Enquête publique sur le zonage pluvial intercommunal de la CASSB
Secteur Pierreplane - Commune de Bandol (83)

Document complémentaire - Association Agir pour Pierreplane

Association	Agir pour Pierreplane, RNA W831008096
Président	Yves Perradin
Objet	Pièces jointes à la contribution déposée au registre d'enquête : photographies et extraits cartographiques
Enquête	Dossier n° E26000003/83, du 8 juin au 8 juillet 2026
Commissaire enquêteur	M. Gabriel Nirlo
Date de dépôt	3 juillet 2026

CONTRIBUTION DE L'ASSOCIATION AGIR POUR PIERREPLANE

Carte 1 - Zonage pluvial de Bandol - CEREG / CASSB

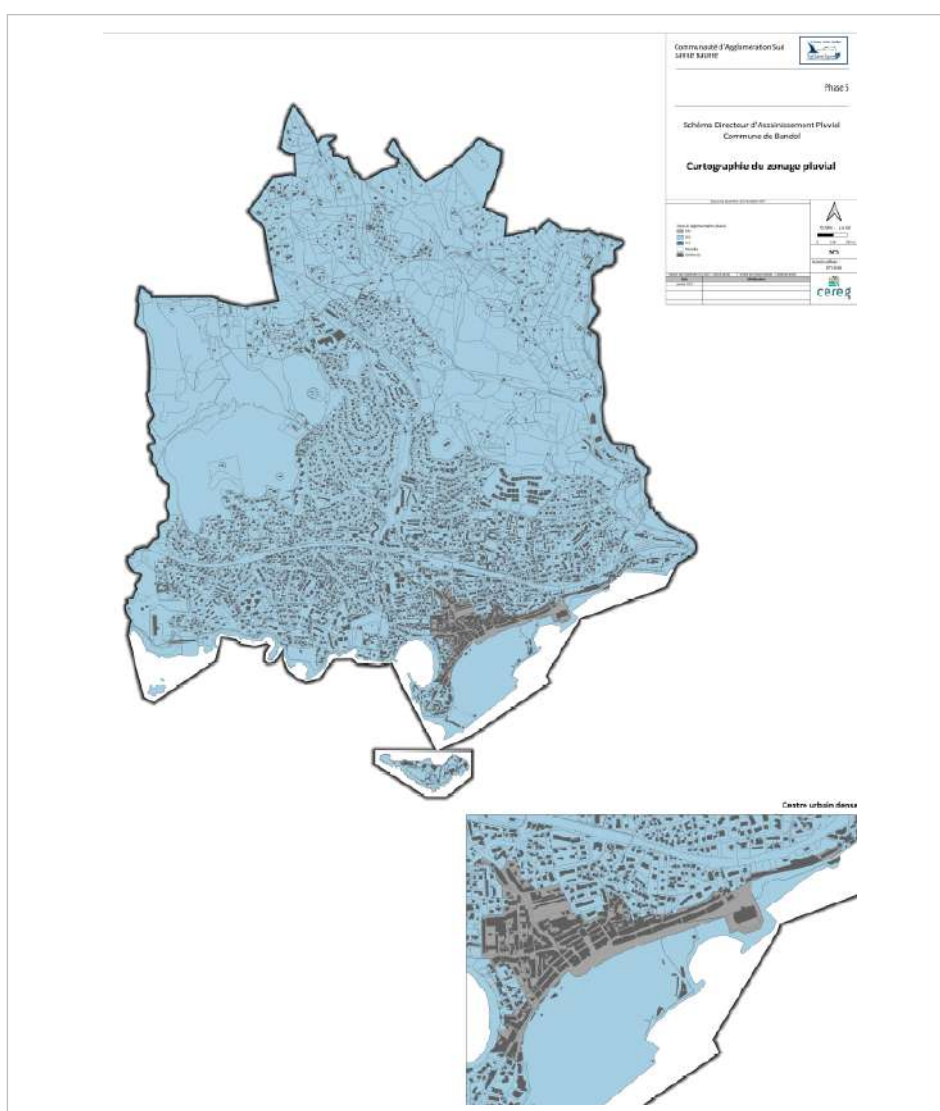
Ce que montre cette carte : l'intégralité du territoire de Bandol est classée en zone EP1 (bleu clair), à l'exception du centre urbain dense classé EP0 (gris). Aucune zone EP2 n'est identifiée sur la commune. Le secteur Pierreplane apparaît en EP1, soit le régime de compensation le moins exigeant (100 l/m² imperméabilisé).

Cartographie du zonage pluvial (Commune de Bandol), Phase 5 SDGEP (CEREG ET19100). Tout le territoire est classé EP1. Aucune zone EP2 sur Bandol.

Carte 2 - Hauteur d'eau maximale modélisée - CEREG 2024-CT-000175

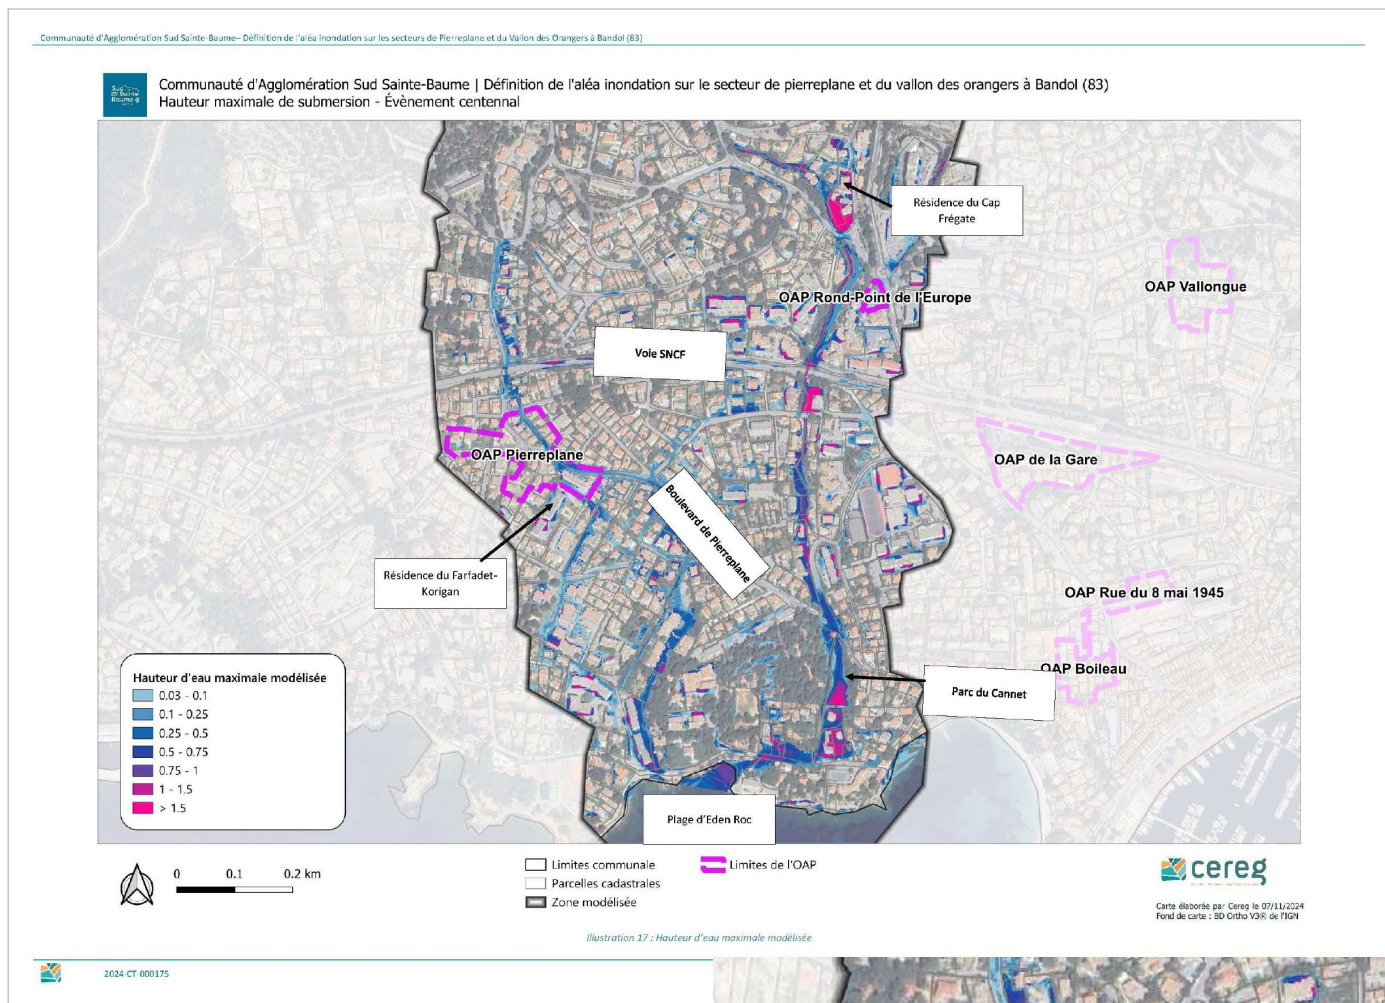
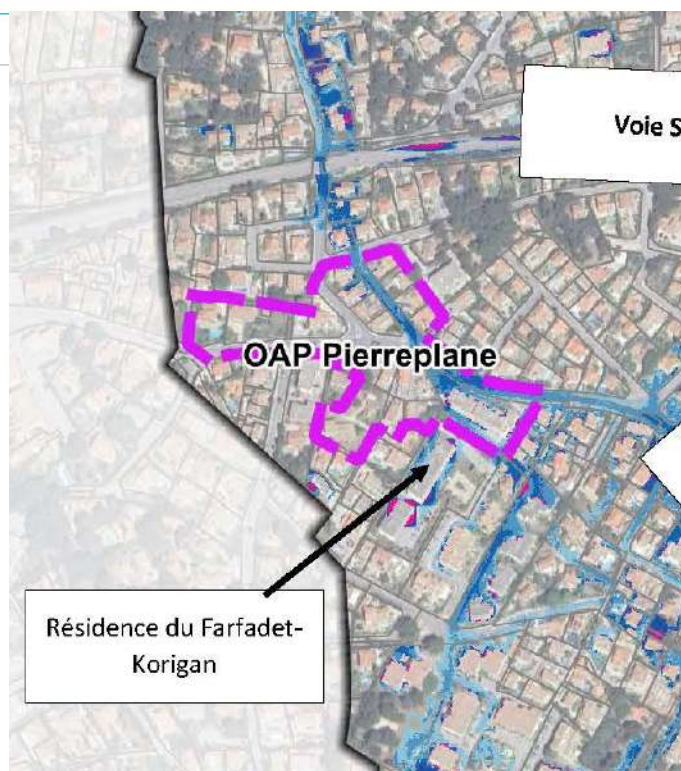
Source : CEREG 2024-CT-000175, Définition de l'aléa inondation sur les secteurs de Pierreplane et du Vallon des Orangers à Bandol (83), Illustration 17, page 33 sur 46. Carte élaborée le 07/11/2024. **Ce que montre cette carte :** les hauteurs d'eau maximales modélisées lors d'un épisode centennal sur le secteur Pierreplane. Le périmètre de l'OAP Pierreplane (contour rose) est clairement inclus dans les zones de submersion les plus importantes. La légende indique des hauteurs allant jusqu'à plus de 1,5 m dans les axes d'écoulement.

Hauteur maximale de submersion (événement centennal), secteur Pierreplane et Vallon des Orangers.
Périmètre OAP Pierreplane visible en contour rose.
Source : CEREG 2024-CT-000175, novembre 2024.

Carte 3 - Vitesse d'écoulement maximale modélisée - CEREG 2024-CT-000175

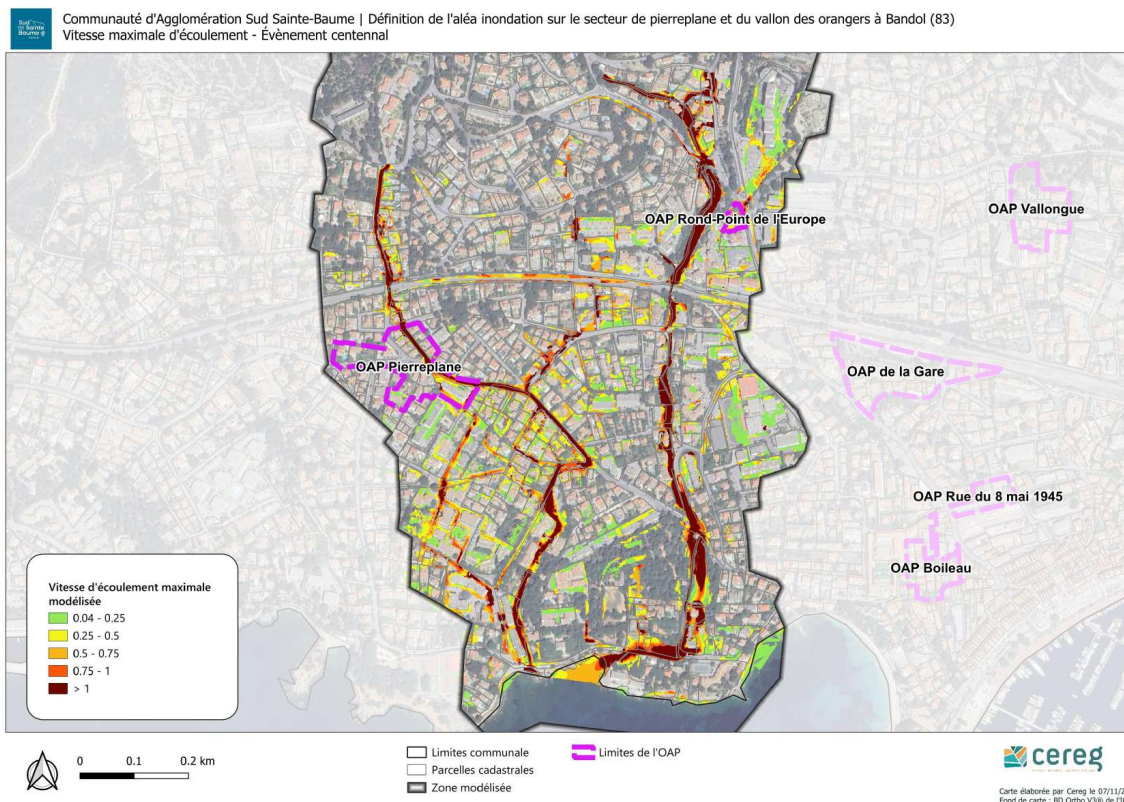
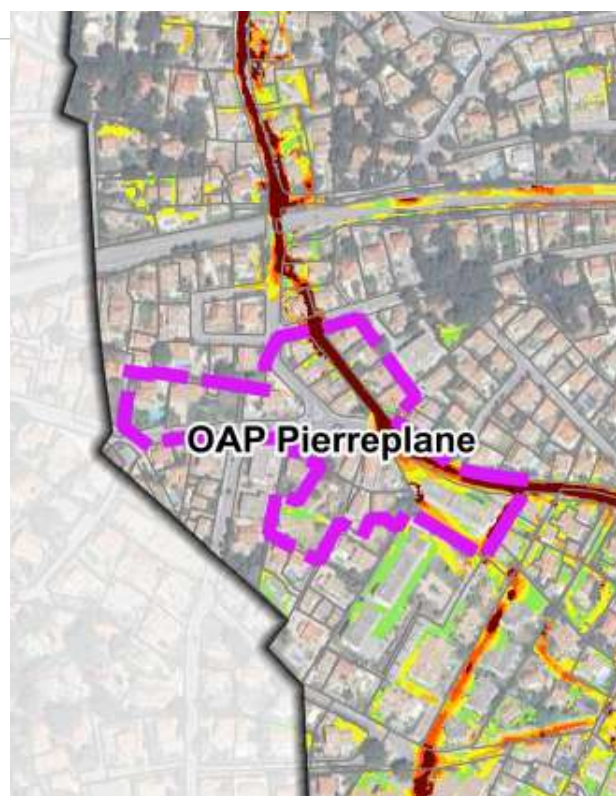
Source : CEREG 2024-CT-000175, Illustration 18, page 34 sur 46. Carte élaborée le 07/11/2024. **Ce que montre cette carte :** les vitesses d'écoulement maximales modélisées lors d'un épisode centennal. Les axes les plus sombres (rouge foncé, > 1 m/s) correspondent aux chemins préférentiels de ruissellement. L'étude CEREG documente des vitesses atteignant 3 m/s sur la rue du Pont de Fer.

Vitesse maximale d'écoulement (événement centennal), secteur Pierreplane. Les zones rouge foncé indiquent des vitesses > 1 m/s. Source : CEREG 2024-CT-000175, novembre 2024.

Grille de définition de l'aléa inondation - DDTM du Var

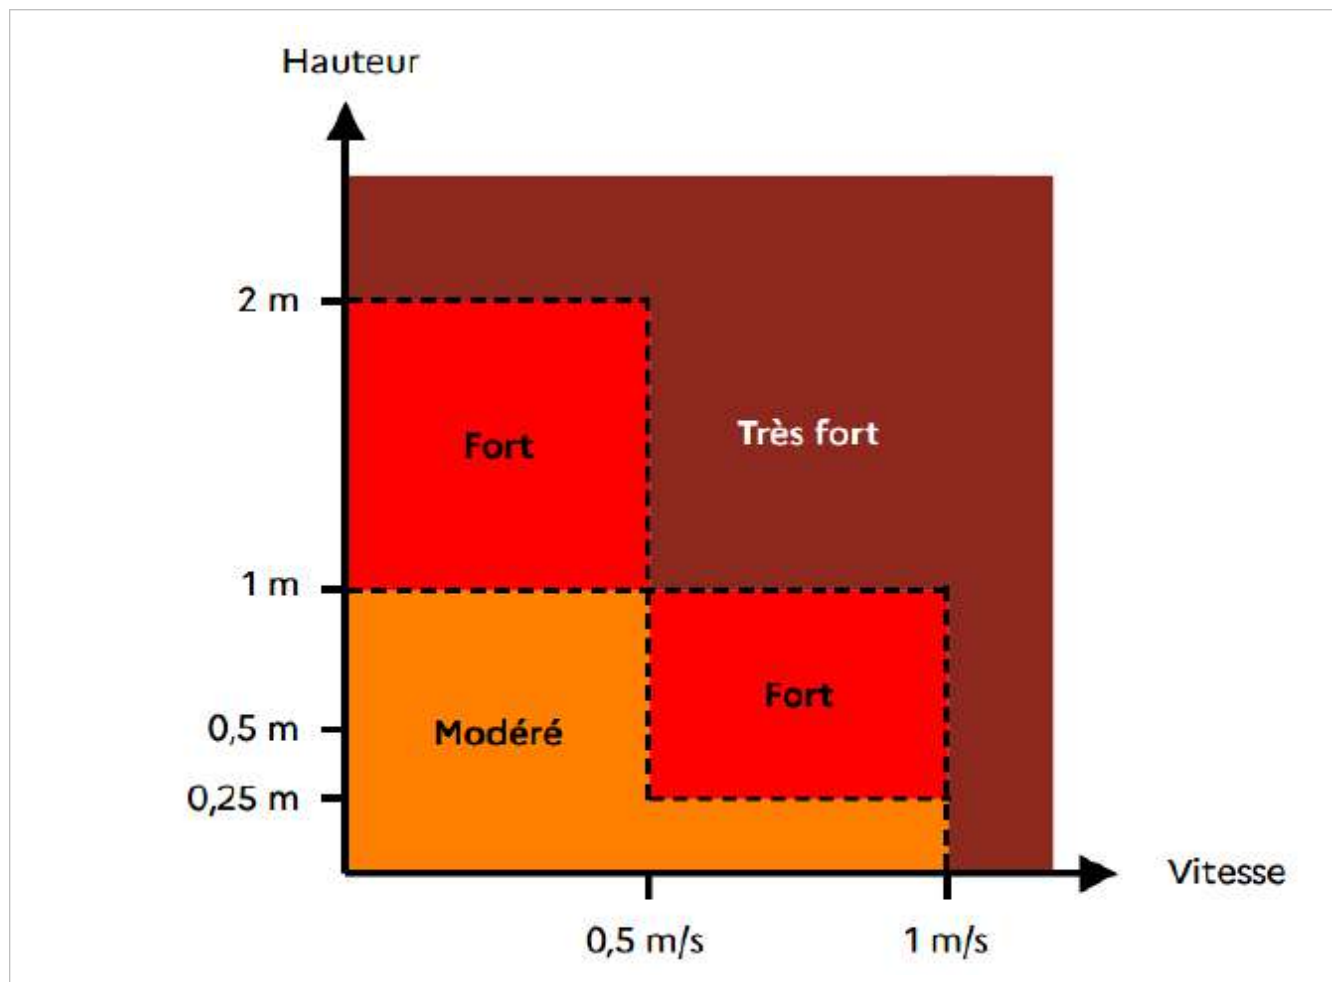
Ce que montre ce schéma : la qualification de l'aléa inondation est déterminée par croisement des hauteurs d'eau (Carte 2) et des vitesses d'écoulement (Carte 3). Selon cette grille, une vitesse supérieure à 1 m/s suffit à qualifier un aléa de fort à très fort, quelle que soit la hauteur d'eau. Les vitesses de 3 m/s documentées rue du Pont de Fer placent donc mécaniquement le secteur en aléa fort à très fort.

Carte 4 - Aléa inondation centennal - CEREg 2024-CT-000175

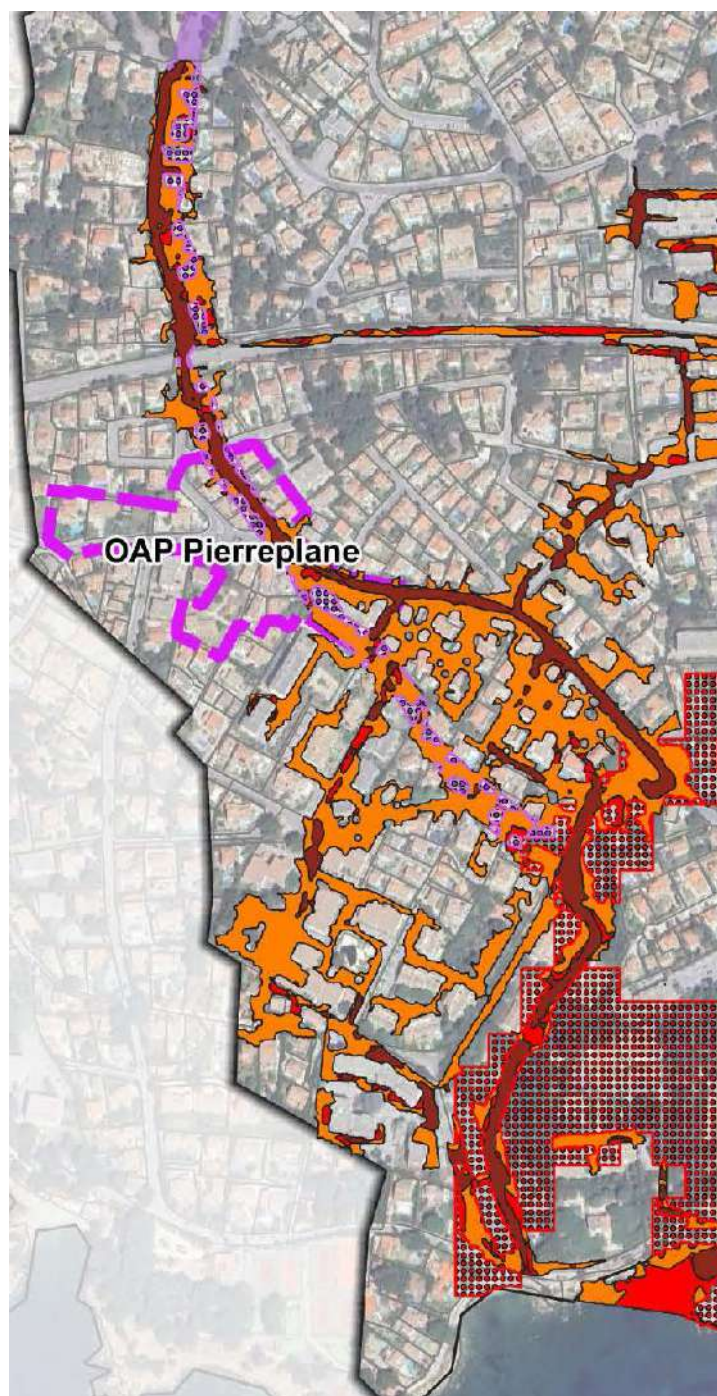
Ce que montre cette carte : la cartographie synthétique de l'aléa inondation sur le secteur Pierreplane, établie par croisement des hauteurs d'eau et des vitesses selon la grille de la DDTM du Var présentée page précédente. Le périmètre de l'OAP Pierreplane (contour rose) est visible. Les zones orange et rouge correspondent aux aléas fort et très fort. Cette carte a été produite en novembre 2024, soit dix mois après le classement EP1 du secteur (janvier 2024) et six mois avant l'approbation du PLU (mai 2025).

Cartographie de l'aléa inondation (événement centennal), secteur Pierreplane et Vallon des Orangers. Aléas fort (orange) et très fort (rouge) visibles sur l'axe boulevard de Pierreplane / rue du Pont de Fer. Source : CEREg 2024-CT-000175, novembre 2024.

Document 5 - OAP Pierreplane - PLU de Bandol (23/05/2025)

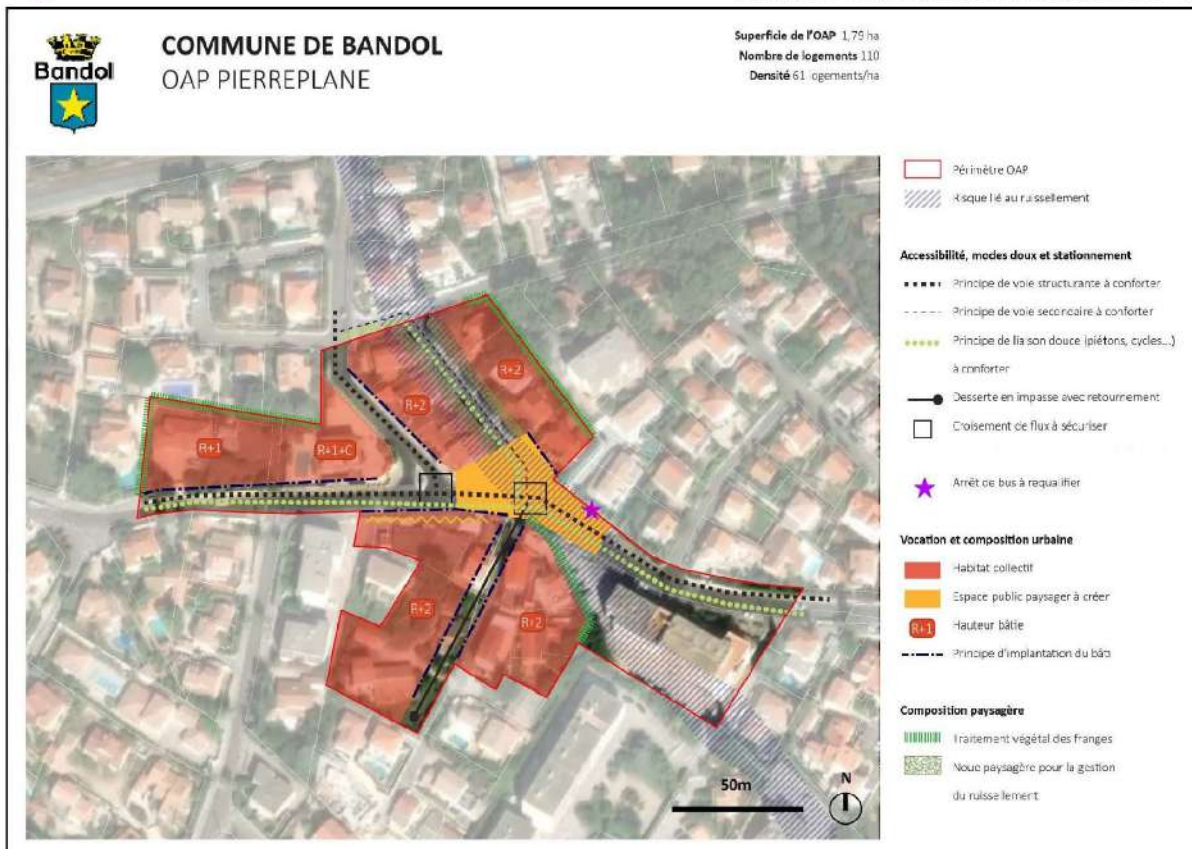
Ce que montre ce document : l'OAP Pierreplane programme 110 logements collectifs (densité 61 logements/ha) sur 1,79 ha. La légende fait apparaître un figuré « Risque lié au ruissellement » (hachures obliques bleues) sur une partie du périmètre, reconnaissant ainsi explicitement la présence du risque dans le document d'urbanisme lui-même. Cette zone est classée EP1 dans le zonage pluvial soumis à l'enquête publique.

OAP Pierreplane : 110 logements collectifs, densité 61 logements/ha, superficie 1,79 ha. Le figuré hachuré indique le « Risque lié au ruissellement » reconnu dans le document lui-même. Source : PLU de Bandol, Tome I OAP, p. 18, approuvé le 23/05/2025.

PLU approuvé le 23/05/2025

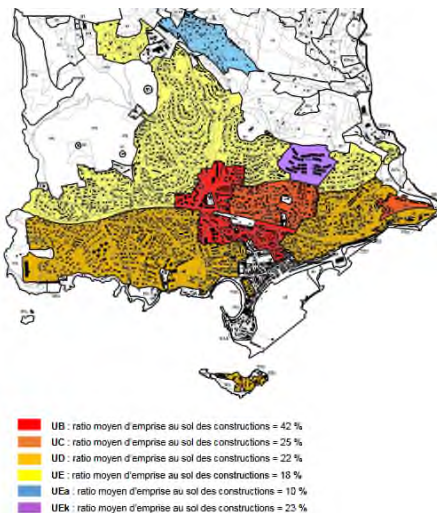
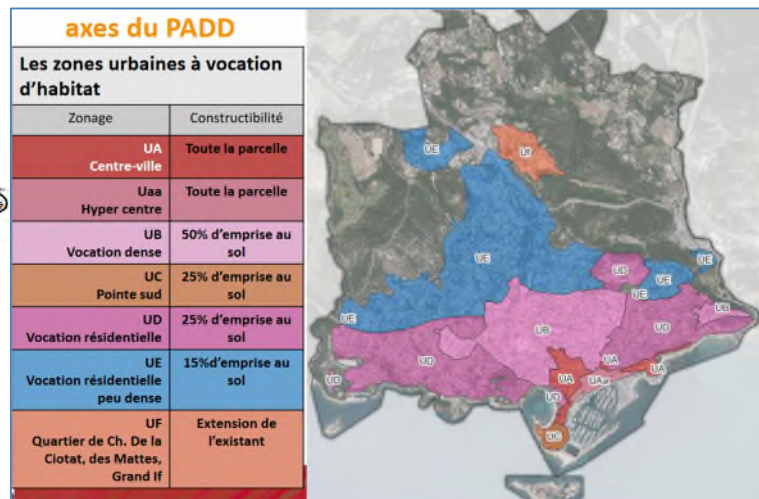
- Extension de la zone UB de 29 à 79 hectares (+172 %)
- Création d'Orientations d'Aménagement et de Programmation (Vallongue, Pierreplane, Gare) prévoyant plus de 300 logements supplémentaires.
- Augmentation du coefficient d'emprise au sol de 42 % à 50 % en zone UB.

Ces choix d'urbanisme, actés avant la finalisation du SDEP, vont mécaniquement augmenter les débits de fuite et le ruissellement dans une commune déjà saturée et pentue, surtout dans le cadre des OAP.

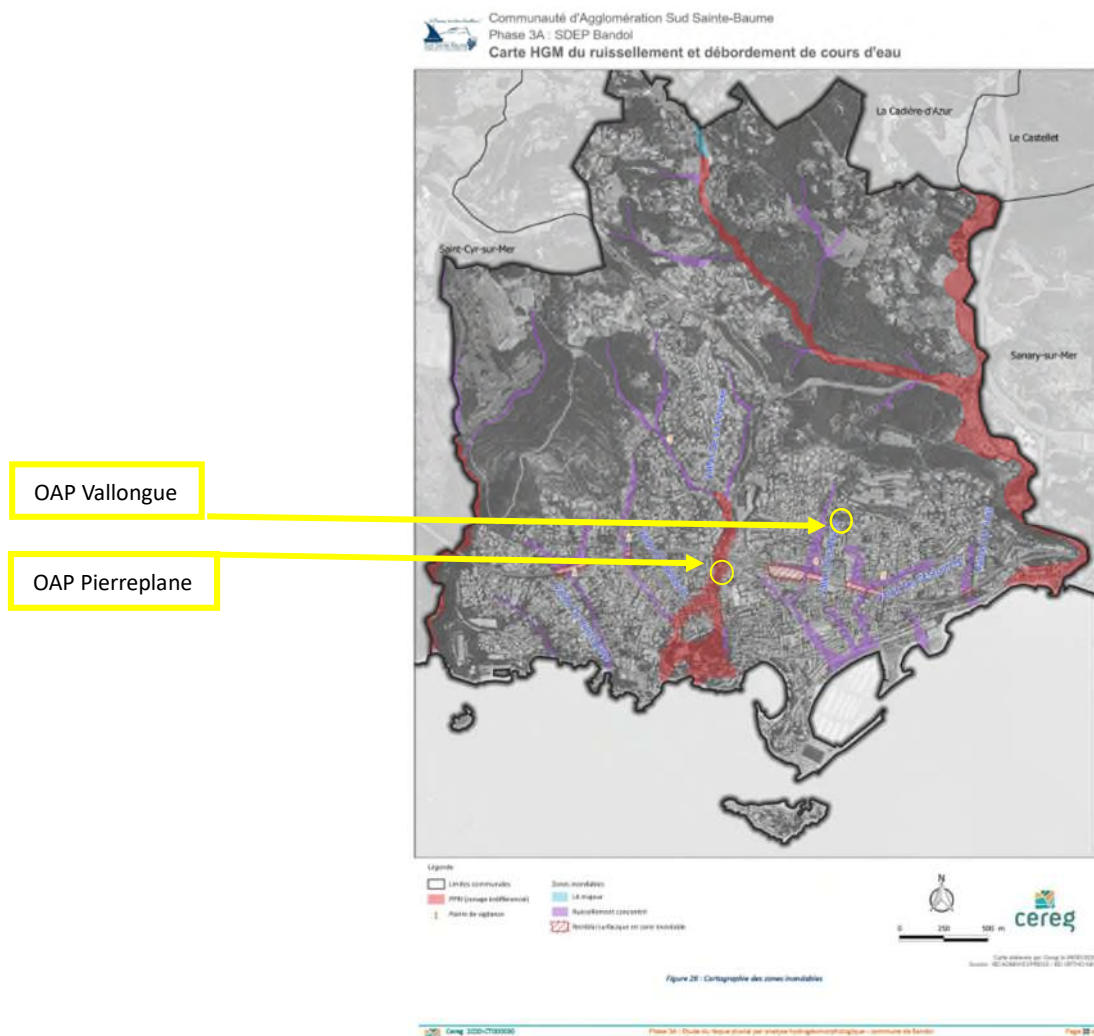
- **OAP Vallongue** : Le boulevard de Vallongue présente un dénivelé de 75m sur 700m (pente sup à 10%). Le secteur de l'OAP Vallongue, contigu à la coulée de ruissellement (en violet sur la carte), semble actuellement préservé des risques de ruissellement, grâce aux jardins existants.

Quel impact aura l'imperméabilisation des sols, générée par ce projet de 100 logements ?
Pourrait-elle faire apparaître ce risque ? Y a-t-il eu des études ?

- **OAP Pierreplane** : Le SDEP a inscrit de nombreuses zones inondables sur Bandol. Pourtant l'OAP Pierreplane répertoriée en zone inondable (en rouge sur la carte) n'a pas été retirée du PLU malgré la carte HGM, pointant les risques d'inondation dans ce secteur.
